改善箇所説明図

改善の内容

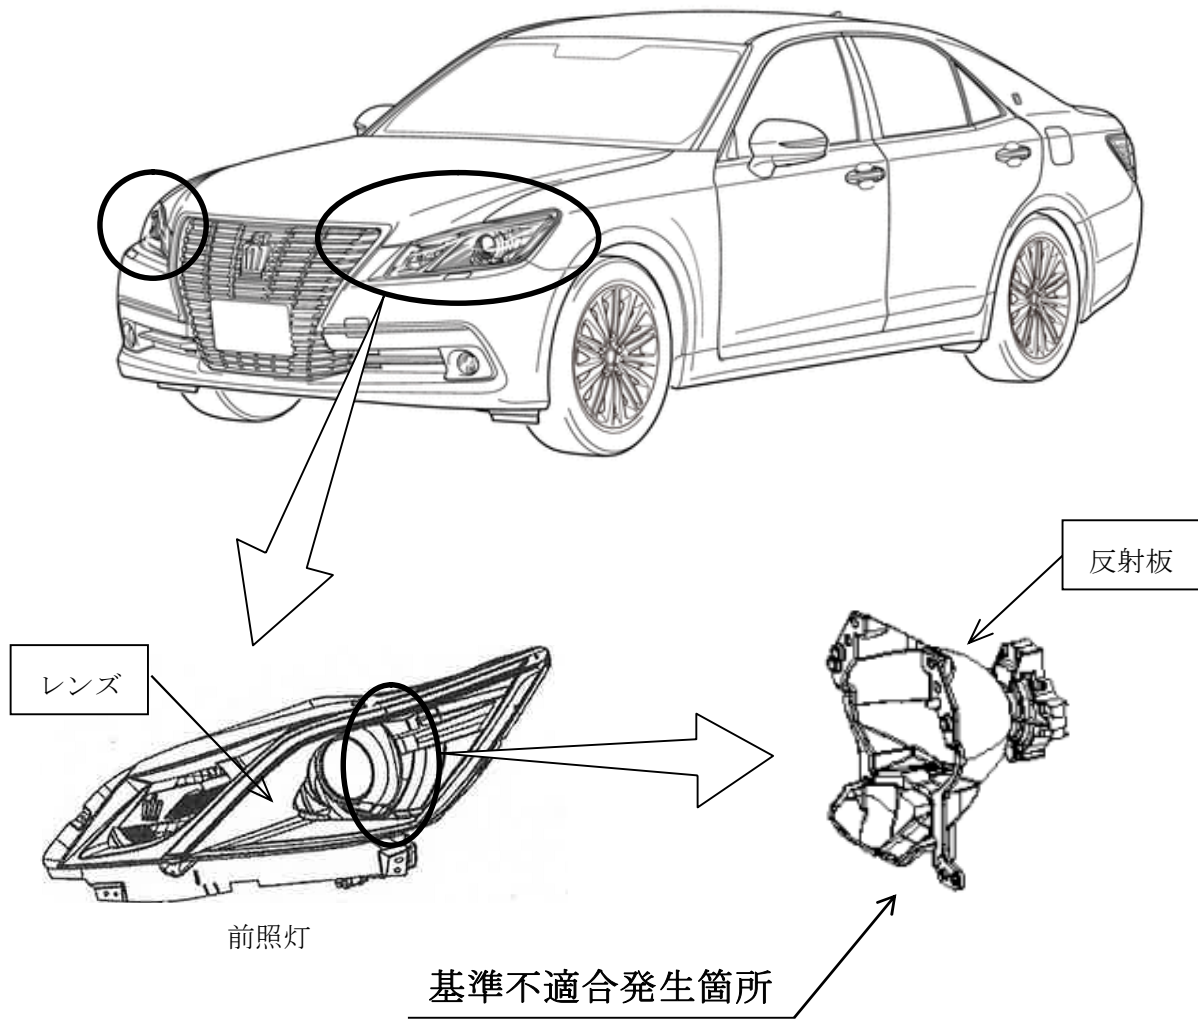
前照灯において、タクシー用途等で使用する際、想定を超えて長時間点灯し続けると、バルブからの熱と紫外線により反射板のアルミ蒸着が剥離することがある。そのため、そのまま使用を続けると、集光不足となり、光度が徐々に低下し、最悪の場合、保安基準第32条（前照灯の基準）を満足しなくなるおそれがある。

全車両、前照灯の反射板を対策品に、レンズを新品に交換する。
